Sagsnr.:  
2020-1075

Dato:  
13-10-2020

### **Filippahuset, Filippavej 64, 5762 Vester Skerninge - redegørelse om PCB-luftmålinger**

**Figur 1:** Udklip af OBH's rapport (se også bilag 1).

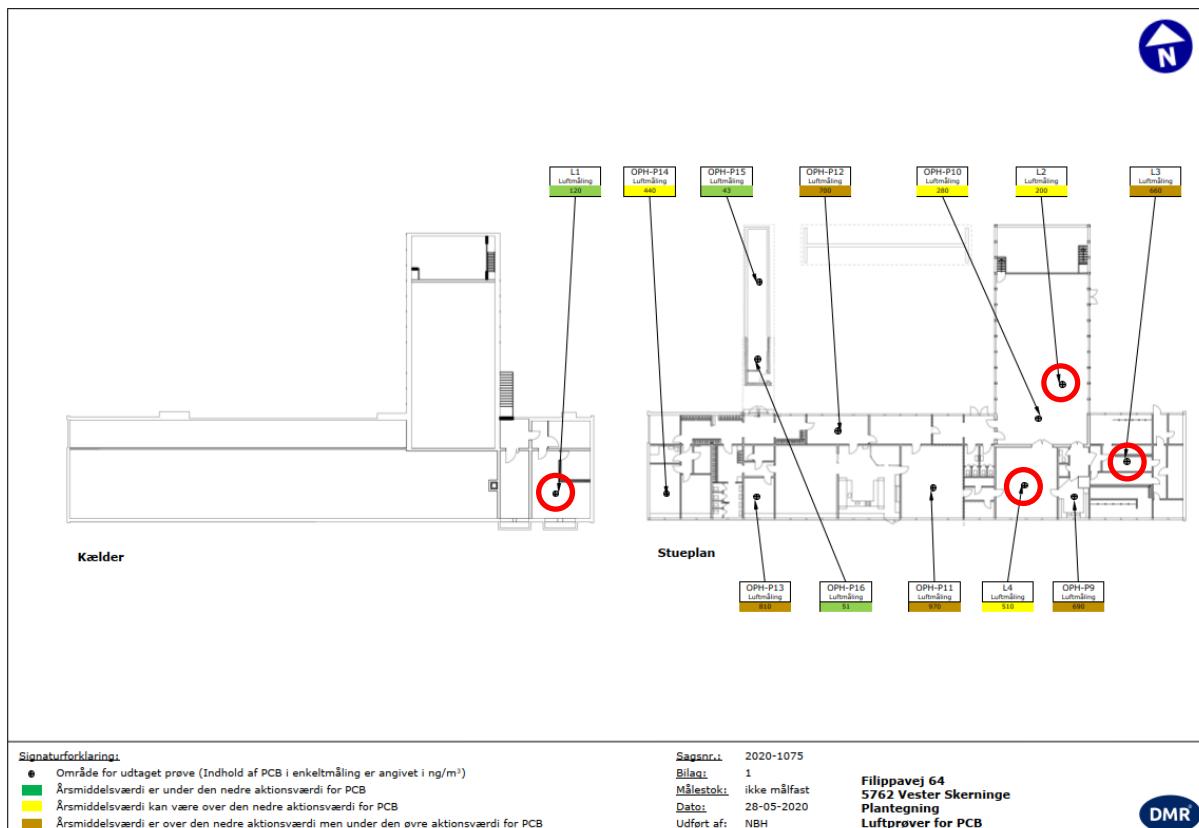
Til mødet blev der fra en af deltagerne hævdet, at prøverne ikke er udtaget i henhold til Vejledning for måling af PCB i indeklimaet" (Erhvervs- og byggestyrelsen 2010) /1/, hvoraf det fremgår at "Målestedet bør placeres i en højde på 1,0-1,5 meter over gulv, og i en afstand af mindst 1 meter fra væggen". De af deltageren viste fotos var ikke fra vores rapport, men fra en tidligere udført rapport fra OBH (vedlagt i bilag 3), hvilket også fremgår af sidehovedet, se nedenstående.

Placering af måleudstyr er således udført efter Vejledningens anbefalinger.

**Figur 2:** Udklip af DMR's rapport, målinger fra DMR markeret med rød

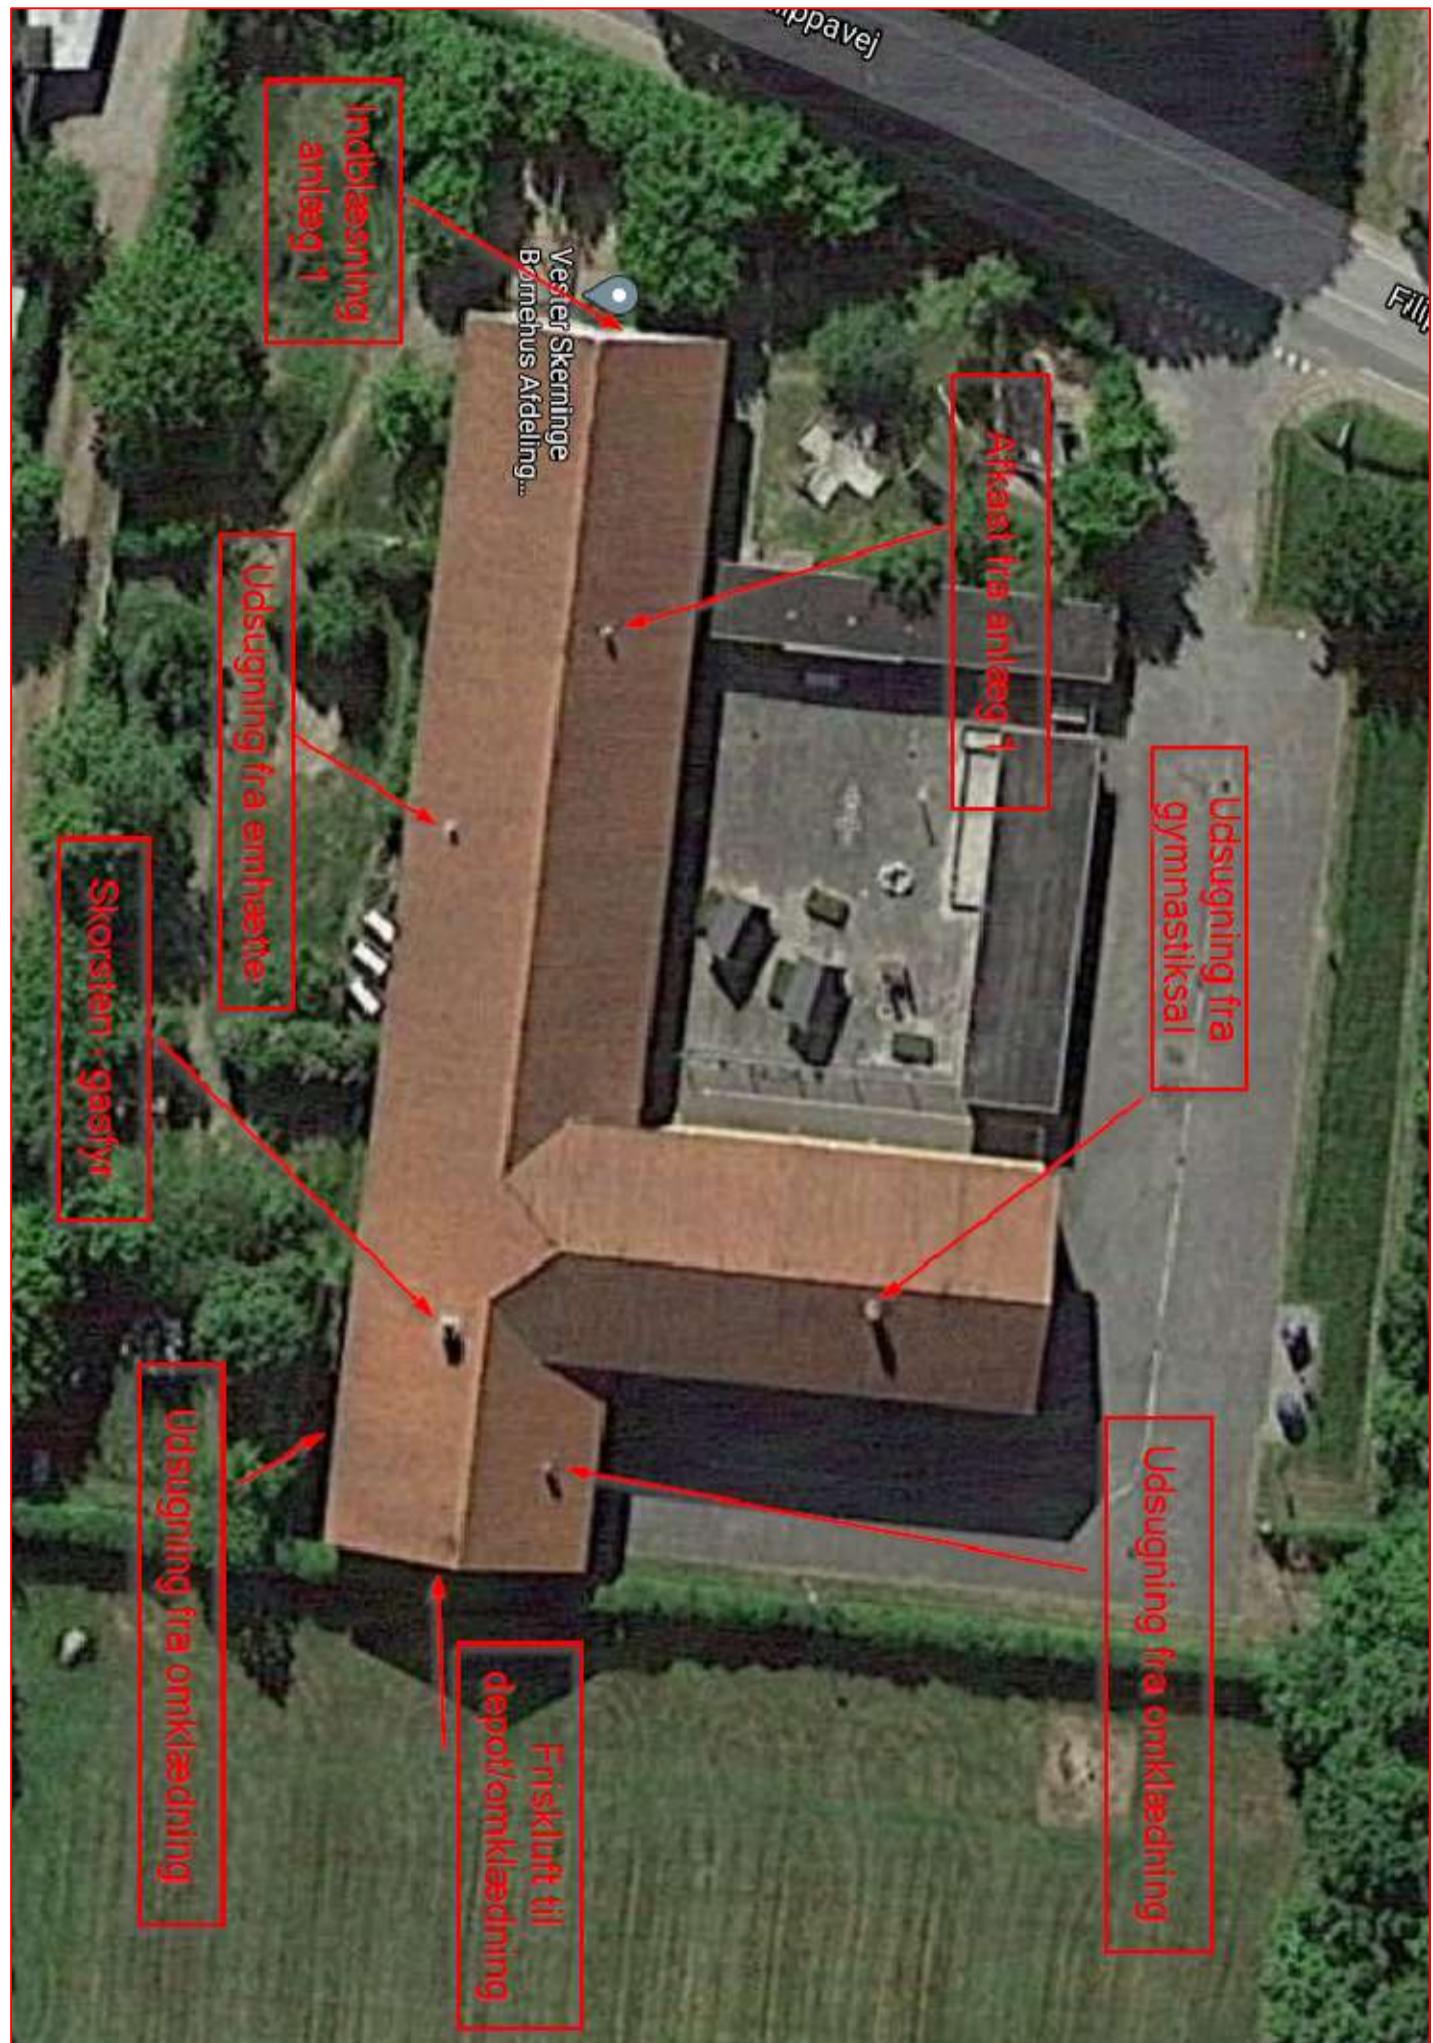
Placering af DMR's målesteder (L1-L4, markeret med rødt i nedenstående) er vist i DMR's rapport (vedlagt i bilag 4), hvorfaf det også fremgår at prøvetagningsstederne er udtaget >1 m fra vægge. Prøvetager Anders Skov oplyser endvidere, at indtag af luftfilter under prøvetagning var placeret ca. 1,2 m over gulv.
